1. 査定事例《専用道路ののり面崩壊による被災》

年 災	6
施設管理 者	西宮市
異常気象名	5月27日から28日までの豪雨（気象コード24145）
被災位置	兵庫県西宮市
被災施設	専用道路
被災状況	谷側ののり面崩壊
申請額	4百万円
復旧工法	かごマット工（のり面保護工）

3. 査定事例《橋梁添架管の被災》

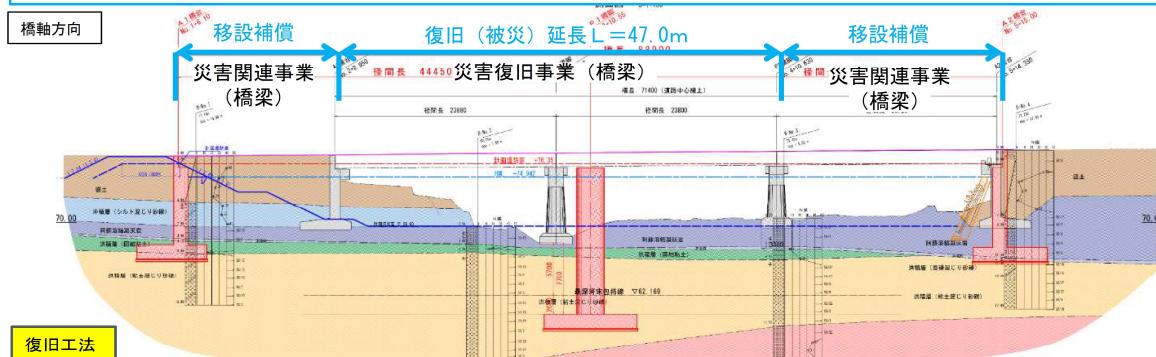
- 配水管は幸うじて通水機能を維持していたものの、一部に引張降伏ひずみを超える塑性変形が生じており、橋梁上部工が死に体と判定された区間を災害復旧事業として採択。橋梁の災害関連事業の区間は移設補償費（減耗分控除）として査定決定。
- 橋梁の架替えに伴う仮設配管については、下水道管（添架管）を含め総合的な比較検討をした上で吊橋形式とし、その基礎を下水道管と共有することでコストダウンを図った。

5. 査定事例《水管橋の被災》

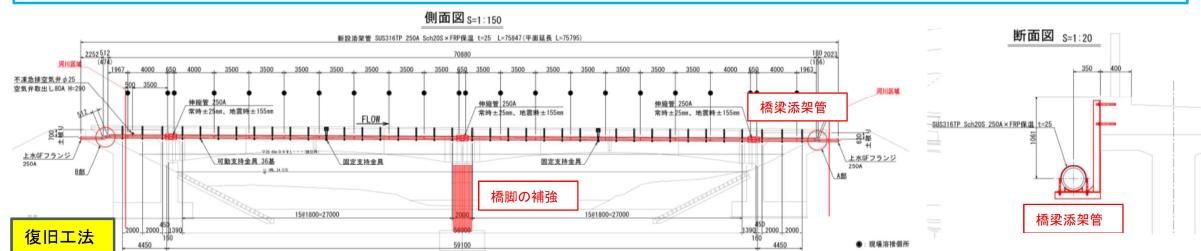
- 民生安定期に施行が必要なことから、応急工法として必要最小限度（延長、管種、管径等）の仮設（陸）配管を採択。
【復旧工法】
 - 水道の災害復旧事業においては、構造物の耐震性を確保することも原形復旧とみなされる（申合第1・16・（2））ため、最新の道路橋示方書に準拠した水管橋を復旧できる。
 - 河川を架空横断する方法として、比較検討の結果、水管橋に比べ橋梁添架の費用が1／2程度になる。
 - 添架する道路橋は平成8年道路橋示方書による耐震性能を有しているが、橋梁添架にすると性能低下となってしまうため、経済的に断然有利であることを勘案し、道路橋（橋脚）の耐震補強も含めて災害復旧事業として認めた。
 - 被災原因の除去のため、添架位置を上流側ではなく下流側に変えた（要綱第3・（二）・イ）。
